前回審査会（令和6年12月23日）における指摘事項並びに事業者の見解

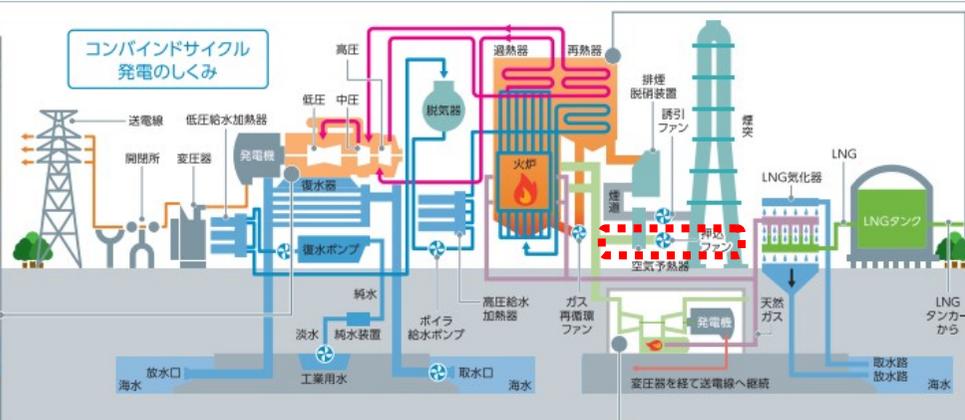
番号	指 摘 事 項	事 業 者 の 見 解
温室効果ガス等		
1	<p>二酸化炭素排出原単位について、1号機が6号機よりも排出原単位が低い理由を教えてください。6号機を残す理由に関わる。（義家委員）</p>	<p>1号機（37.5万kW）が1966年、6号機（70万kW）が1978年に運転を開始しました。</p> <p>両機は1994年～1996年にかけてガスタービン（各15.4万kW）を付加するリパワーリング工事を実施し、出力増強を図るとともに熱効率改善を行いました。</p> <p>1号機と6号機はともに熱効率が改善されましたが、結果として1号機の方が6号機よりも熱効率が良くなり、またCO<sub>2</sub>排出原単位が低くなりました。</p> <p>熱効率の異なる主な理由は、1号機はガスタービン排気ガスでボイラ燃焼用酸素量を賄えるのに対し、6号機はボイラ燃焼用酸素量が足りなく、押込ファンの運転が必要となるため、6号機の熱効率は、1号機に比べ低くなります。（別添参照）</p> <p>運転開始時期が早い1号機の方がより老朽化が進んでいたこと、またリプレースで設置する7、8号機の配置上、1号機を廃止し、6号機を残す計画としました。</p>

1号機と6号機は、既設の汽力設備（ボイラ・蒸気タービン発電設備）に15.4万kWガスタービンを1機追設し、ガスタービン排気ガス中の残存酸素をボイラの燃焼用空気として利用する方式です。

1号機（37.5万kW）はガスタービン排気ガス中の残存酸素量とボイラに必要な燃焼用酸素量が一致するため、押込ファンの運転（下図の赤点線枠）は不要となります。6号機（70万kW）は燃焼用酸素量よりガスタービンの残存酸素量が少ないため、押込ファンを運転する必要があり、その分熱効率が1号機より低くなっております。
